改善箇所説明図

改善の内容

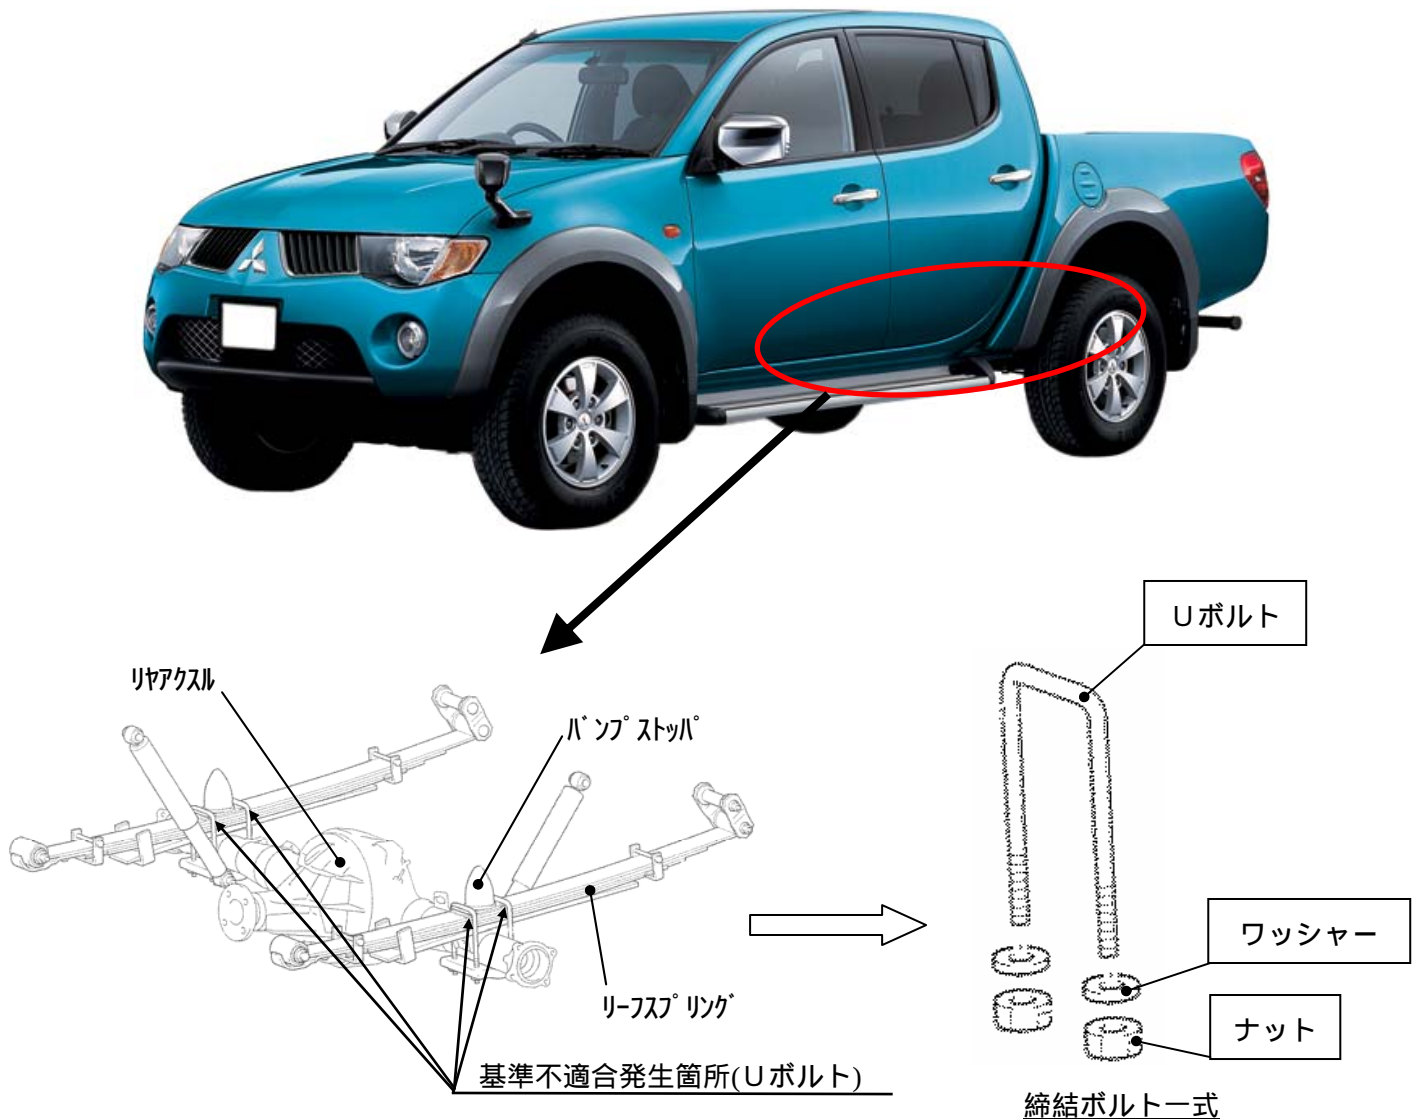
リアアクスルをリーフスプリングに締結するUボルトの製造工程が不適切なため、当該ボルトに亀裂が発生するものがある。そのため、融雪剤などにより当該ボルトが腐食し、そのまま使用を続けると破損して異音が発生するとともに、ボルト、バンプストップが脱落するおそれや、リアアクスルの位置がずれ、走行安定性が低下するおそれがある。

全車両、締結ボルト一式を対策品に交換する。

注：図中の 内は交換部品を示す。

識別：運転席ドア側ドアチェッカー取付けボルト（下側）に、白または黄色のペイントを塗布する。
